# **Kyiv : Cathédrale Sainte-Sophie et ensemble des bâtiments monastiques et Laure de Kyiv-Petchersk (Ukraine) No 527ter**

## **2 Problèmes posés**

### **3 Recommandations de l'ICOMOS**

Carte indiquant les délimitations révisées de la zone tampon

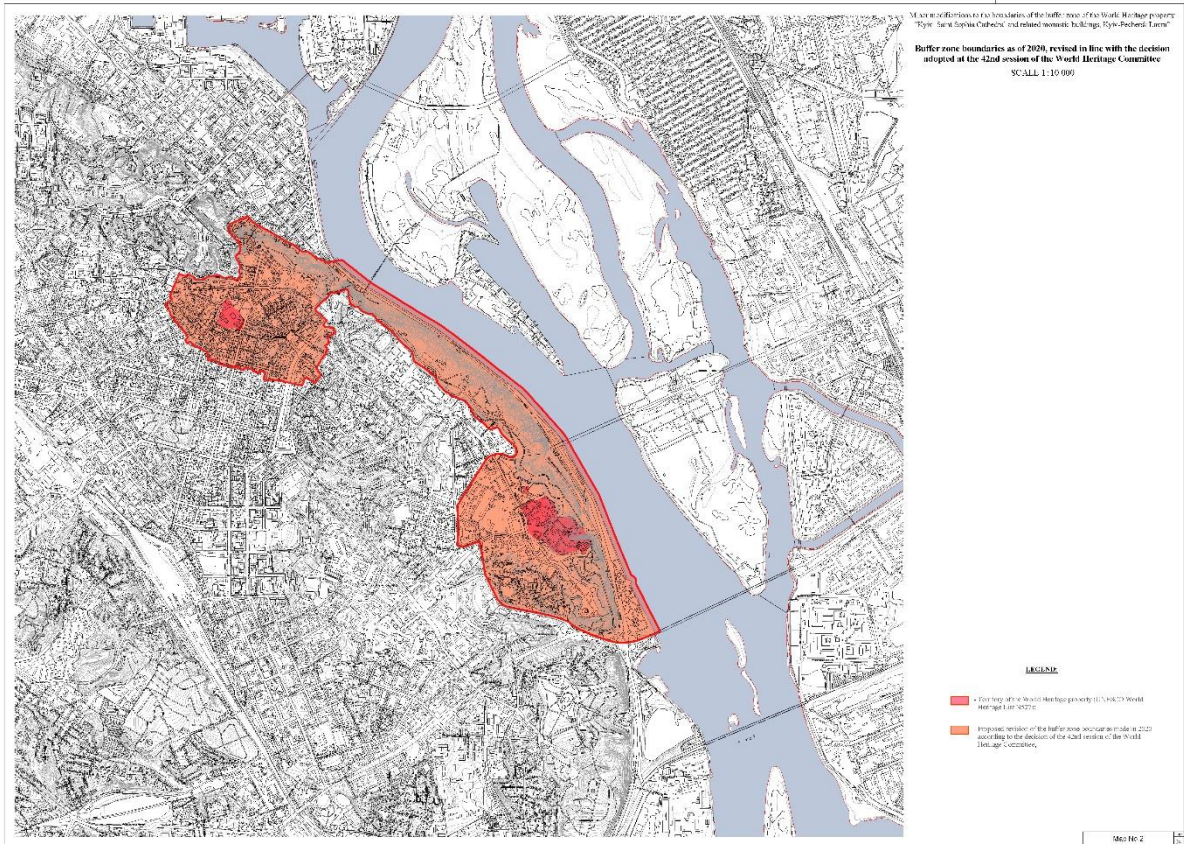
L'ICOMOS considère que la modification proposée a été minutieusement préparée et reflète une approche très professionnelle, détaillant les principes et la justification de la zone tampon proposée. La description, la justification, et l'explication des objectifs ainsi que la comparaison avec les propositions précédentes rendent la documentation plus convaincante et clairement adaptée à sa mise en œuvre.

La description détaillée des régimes d'utilisation de la zone tampon est extrêmement utile et exemplaire dans la manière dont elle établit des règlements finement ajustés pour chaque sous-zone de la zone tampon, et justifie bien la délimitation de la zone tampon.

Sur la base des recommandations et des consultations antérieures, ainsi que des recherches rigoureuses, la zone tampon unifiée proposée devrait assurer un niveau élevé de protection du bien et une mise en œuvre transparente et prévisible. La division de la zone tampon en différents secteurs permet d'affiner la protection et la gestion.

Le plan de gestion devrait être mis à jour dès que possible, les dispositions de protection et de gestion devraient être strictement mises en œuvre et appliquées et l'efficacité de la zone tampon devrait être contrôlée.

L'ICOMOS recommande que la proposition de zone tampon de Kyiv : Cathédrale Sainte-Sophie et ensemble des bâtiments monastiques et laure de Kyiv-Pechersk, Ukraine, soit **approuvée**.

- a) actualiser le plan de gestion dès que possible et le soumettre au Centre du patrimoine mondial pour examen,
- b) mettre en œuvre les réglementations de la zone tampon et veiller à ce que les dispositions en matière de protection et de gestion soient strictement appliquées et respectées,
- c) s'assurer que l'efficacité de la zone tampon est contrôlée ;
